改善箇所説明図

基準不適合発生箇所

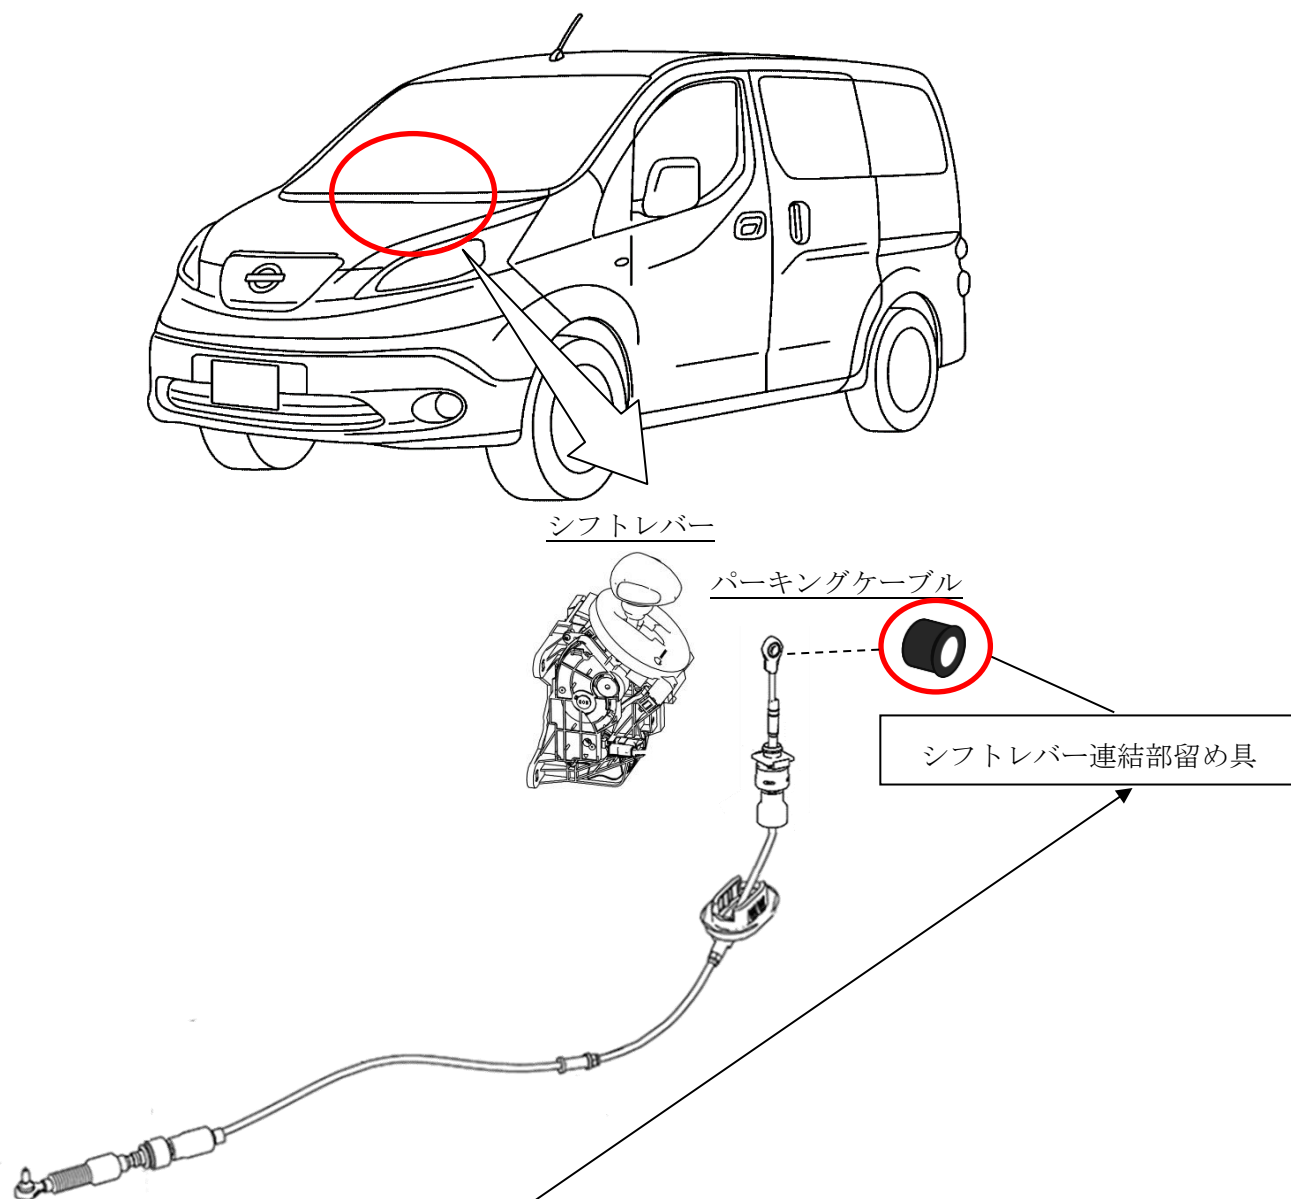
動力伝達装置のパーキングケーブルにおいて、シフトレバー連結部留め具の材質が不適切なため、加水分解にて劣化することがある。そのため、留め具が破損し、シフトレバーとの連結が外れてパークロック操作ができなくなり、最悪の場合、パークロックが掛らず始動できなくなるおそれがある。

全車両、パーキングケーブルのシフトレバー連結部留め具を対策品に交換する。

識別：金色のシールをモデルナンバープレートの上横に貼り付ける。
